## TRIUMPH TOWER

( X ) Primeira Análise – Parecer nº 051/2021-CEIV – 24/11/2021

**Processo Administrativo nº:** 19.979/2021 – 1DOC

**Projeto:** Ed. Triumph Tower

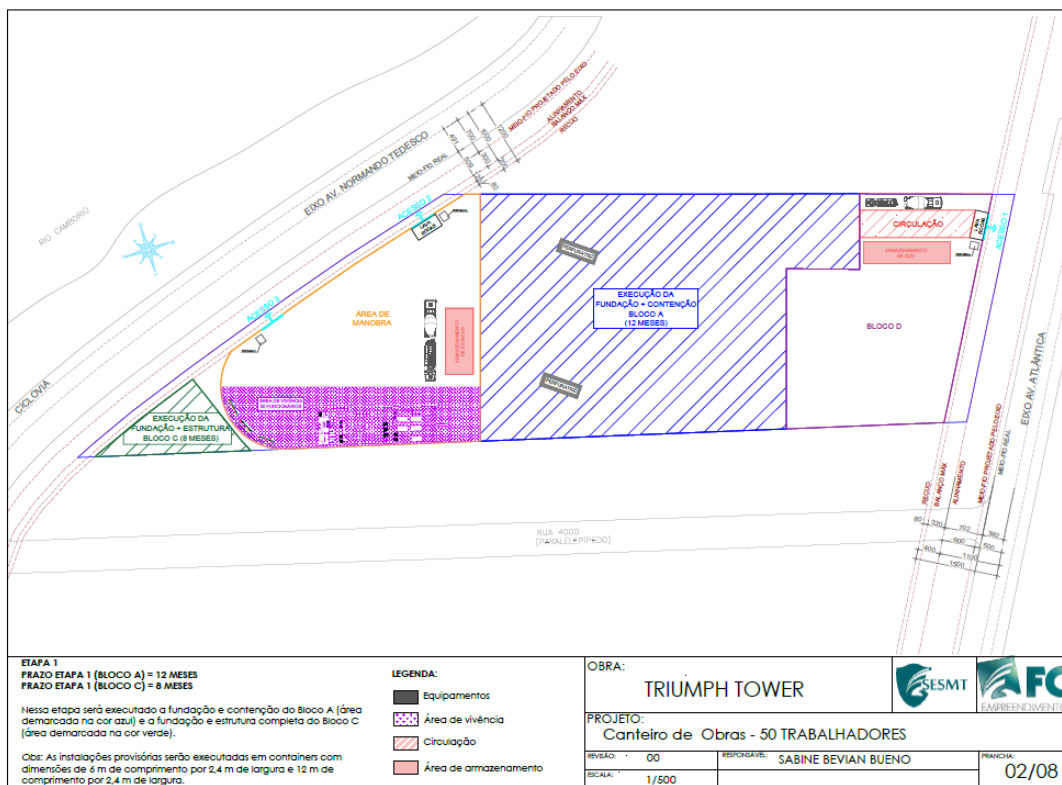
*10. Apresentar Projeto e Planejamento do Canteiro de Obras, considerando as etapas distintas da obra, com os espaços de vivência, carga e descarga de materiais, bomba de concreto, estacionamento de veículos e caminhões, bem como suas manobras, etc.. O esboço do projeto de canteiro de obras apresentado na 1ª complementação não contempla as etapas de escavação do subsolo, fundações, embasamento, etc. Rever.*

**RESPOSTA:** Detalhamento realizado no documento “ITEM 10 – CANTEIRO DE OBRAS.PDF” anexo a este relatório.

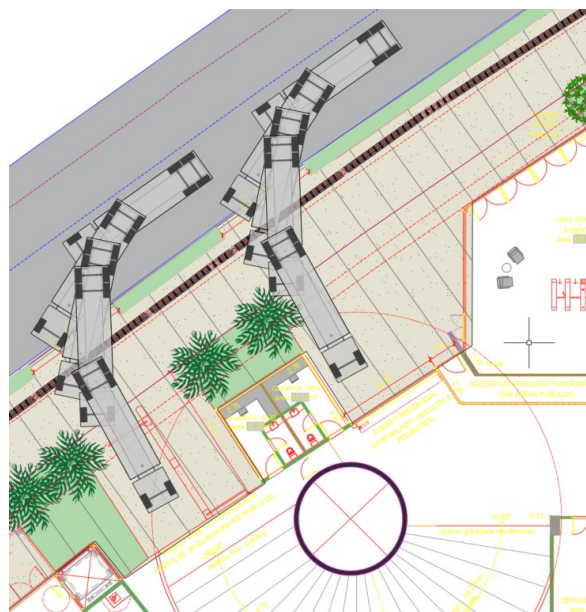
30. A partir dos dados apresentados em 1º complemento, foi verificado em fórmulas da Teoria das Filas que haverá formação de filas. Não foi apresentada uma simulação do comportamento das filas. O fato de a taxa de atendimento ser maior que a taxa de chegada indica que o sistema é estável, mas isso não significa que não haverão filas. Portanto, rever e apresentar um estudo completo (memorial dos cálculos e simulação) sobre as filas nos

**RESPOSTA:** A Teoria das Filas analisa a probabilidade de haver a formação de filas no acesso do empreendimento. Visto que a taxa de atendimento é maior que a demanda em 6,25 vezes no acesso residencial e 4,76 vezes no acesso público-privado, entende-se que a probabilidade de ocorrer filas é muito baixa. A formação de filas ocorre quando a procura excede a capacidade de atendimento do sistema.

Ademais, salienta-se a existência de um espaço de acomodação para pelo menos 2 veículos em fila em ambos os acessos, não gerando obstrução da fluidez de tráfego ainda que ocorram filas.

Proposição de Paisagismo de Passeios na Av. Normando Tedesco.

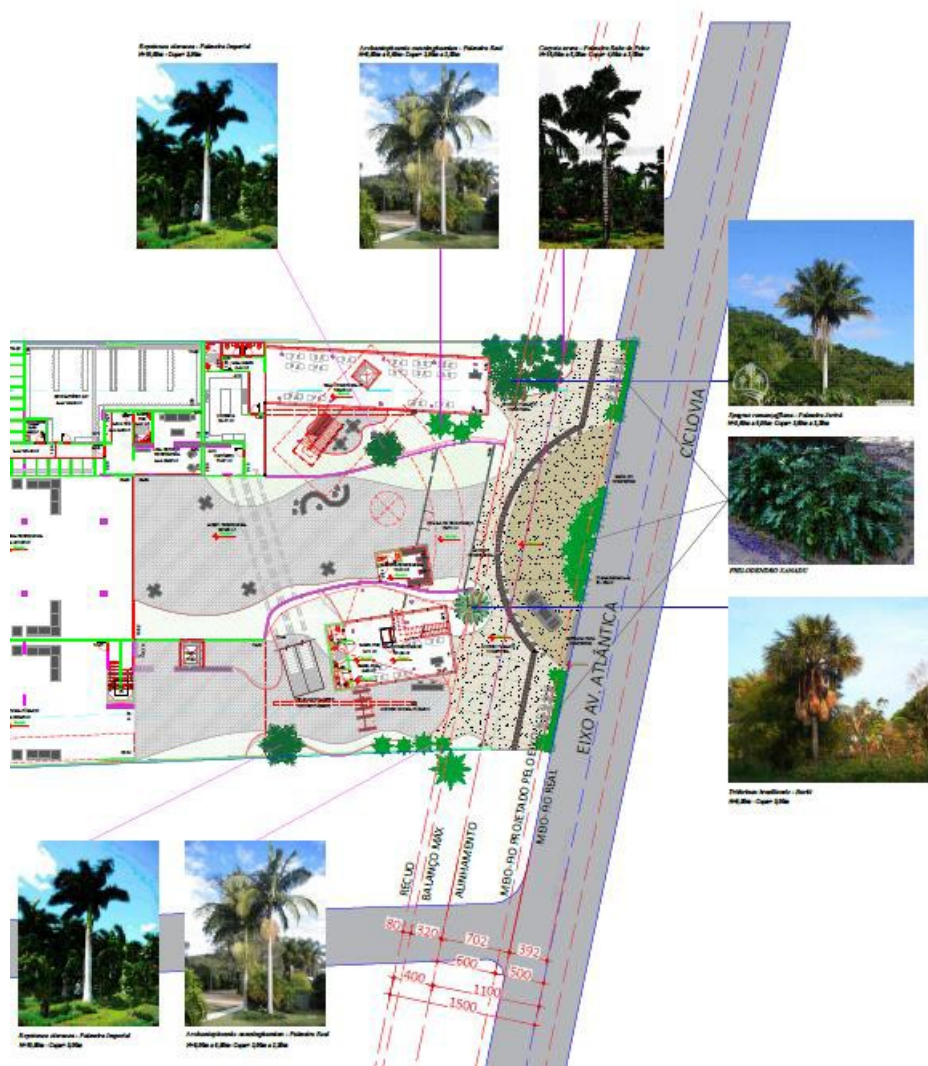
*47. Em relação ao item 3.8 Leitura da Paisagem, a CEIV entende ser necessário realizar a análise da relação entre a área privada e a pública (calçadas) nas fachadas do empreendimento, em especial a Av. Normando Tedesco, focando na criação de atratividade e vitalidade nestas áreas de transição. Como se dará a integração da fachada do empreendimento e a inter-relação destes espaços? Ainda, realizar análise do impacto visual do*

*empreendimento em relação ao skyline da cidade e das visuais da região das praias agrestes.*

**RESPOSTA:** Detalhamento incorporado no documento “**ENTORNO.PDF**”, anexo a este relatório e “**CALÇADA+PAISAGISMO.PDF**”.
